**Avis de la Mission Régionale d'Autorité environnementale
Nouvelle-Aquitaine formulé à l'occasion de la présentation
d'un projet de centrale photovoltaïque au sol
à Touvérac (16)**

n°MRAe 2023APNA183

dossier P-2023-14813

Localisation du projet : Commune de Touvérac (16)
Maître d'ouvrage : Société Eurocap New Energy France
Avis émis à la demande de l'Autorité décisionnaire : Préfète de la Charente
En date du : 4 octobre 2023
Dans le cadre de la procédure d'autorisation : Permis de construire
L'Agence régionale de santé et la préfète de département au titre de ses attributions dans le domaine de l'environnement ayant été consultés.

Plan masse – extrait étude d'impact page 25.

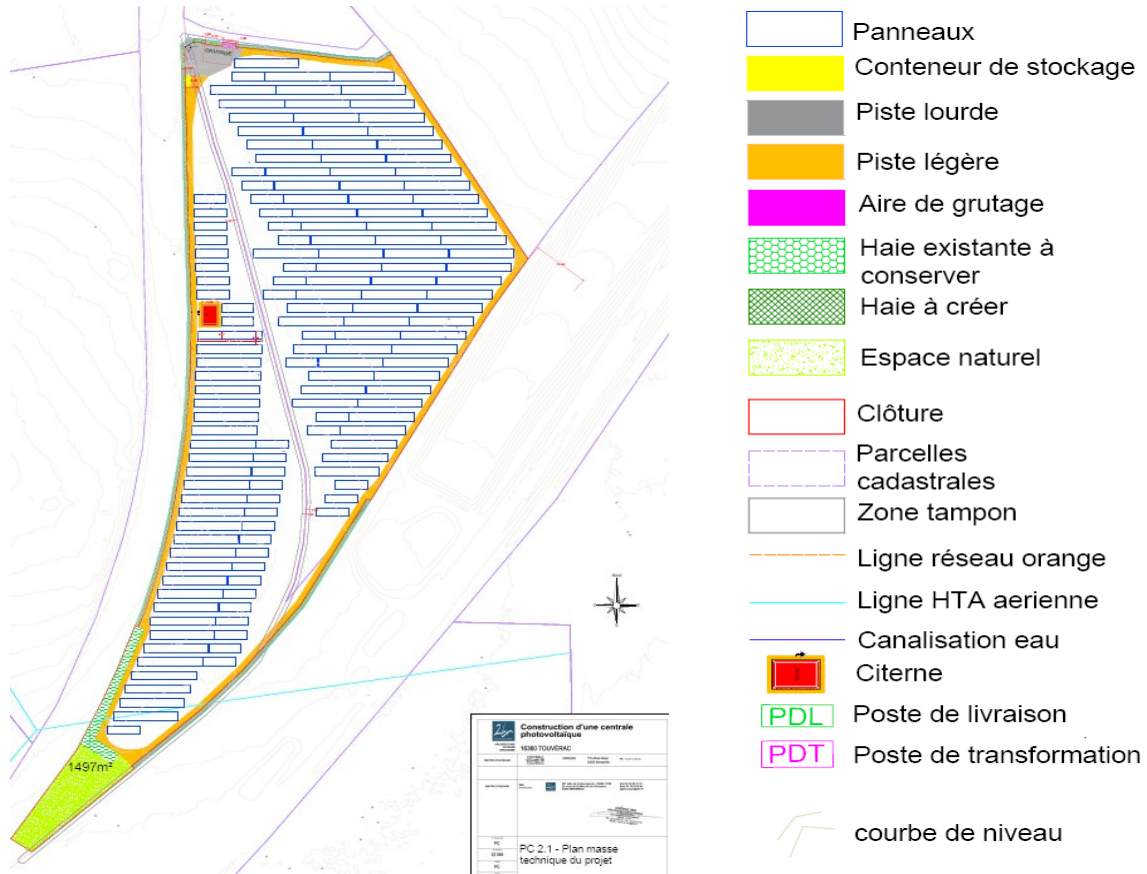
Selon les données de l'état initial, il apparaît que la très grande majorité de l'emprise stricte du projet correspond à des secteurs anthropisés et minéralisés. Toutefois, le linéaire de haies plantées en limite sud, constitue un espace attractif pour certaines espèces telles que les oiseaux, pour lesquelles 39 espèces ont été inventoriées sur une aire d'étude élargie. Parmi elles figurent des espèces protégées pouvant fréquenter l'habitat en période de reproduction.

L'implantation finalement retenue du parc solaire évite ce linéaire tandis que le calendrier de réalisation des travaux tiendra compte des périodes biologiquement les plus sensibles pour la faune. Des haies paysagères composées de diverses essences locales seront plantées sur les pourtours sud-est, ouest et nord-ouest, contribuant à renforcer l'attractivité pour certaines espèces.
